AVVISO URGENTE PER LA SICUREZZA NEL SITO

GE Healthcare N. Rif. 39004

Oggetto: **Sensori SpO2 TruSignal - potenziale riduzione dell'energia che raggiunge il paziente durante la defibrillazione, potenziale contatto con una tensione non voluta o misurazione imprecisa**

Figura 1: Sensore TruSignal difettoso per adulti/pediatrico con materiale che blocca gli emettitori ed i rilevatori.

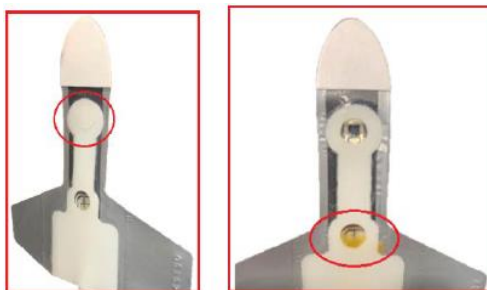
I sensori SpO2 TruSignal per adulti/pediatrici interessati (vedere la Tabella 1) possono contenere materiale aggiuntivo che può bloccare le aree dell'emettitore o del rilevatore, causando potenzialmente una lettura imprecisa della SpO2, che potrebbe contribuire a un esito negativo per il paziente.

1. Prima di utilizzare i sensori SpO2 per adulti/pediatrici (vedere la Tabella 1), verificare che il sensore non contenga materiale aggiuntivo che copra l'emettitore o il rilevatore (vedere la Figura 1).
2. Se è presente materiale aggiuntivo, scartare il sensore e selezionarne un altro. (Nella Figura 2 è riportata un'immagine di un sensore SpO2 TruSignal non danneggiato)

Figura 4: RIF/Numero di catalogo e GTIN sull'etichetta più vicina al connettore blu dei sensori riutilizzabili avvolgenti

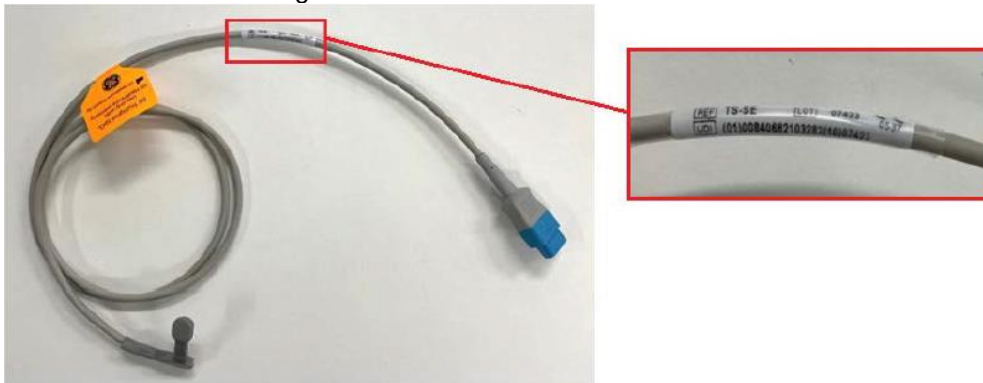
Per i sensori riutilizzabili, se la confezione non è disponibile, il nome del prodotto, il numero di modello e il GTIN possono essere riportati sul prodotto stesso, come mostrato nella Figura 4.
